# 改善箇所説明図

## 【改善対象部位詳細】

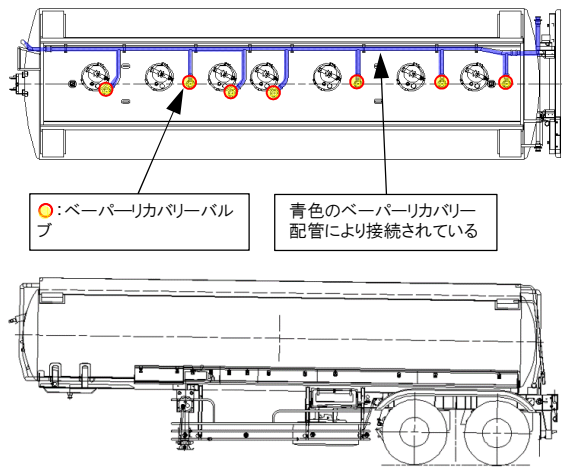
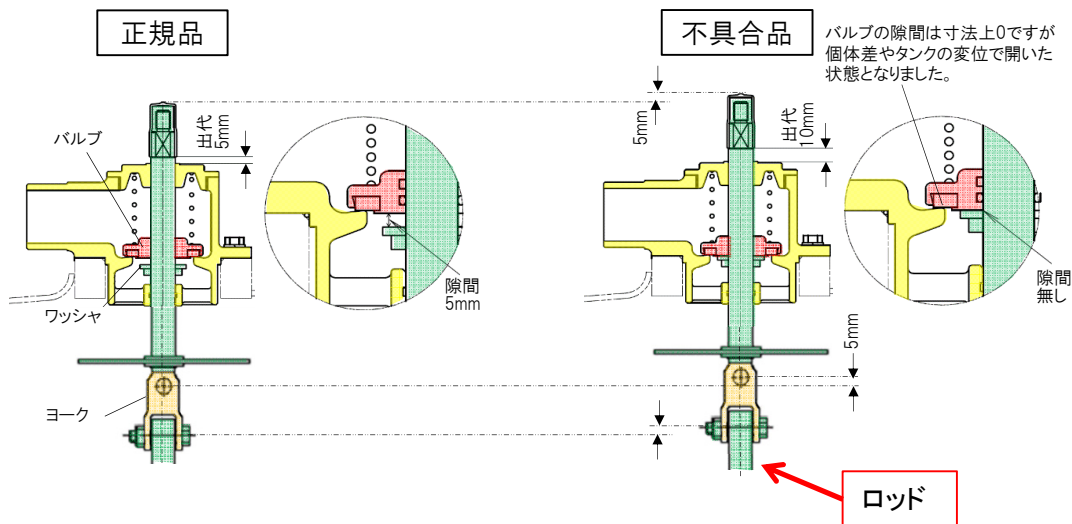
タンクローリーのベーパーリカバリーバルブにおいて、スピンドルの出代調整が不適切なため、ロッドで繋がった底弁を閉じててもベーパーリカバリーバルブが完全に閉まらないことがある。そのため、複数のタンク荷室が連通した状態となり、他室のベーパー（蒸気）がベーパーリカバリー配管を通じて混入し、所定の時間内にタンク内のガス除去ができなくなるおそれがある。

全車両、ベーパーリカバリーバルブのスピンドルの出代を確認する。出代が不良なものはスピンドルと繋がったロッドを、正規の出代に調整した正規品に交換する。
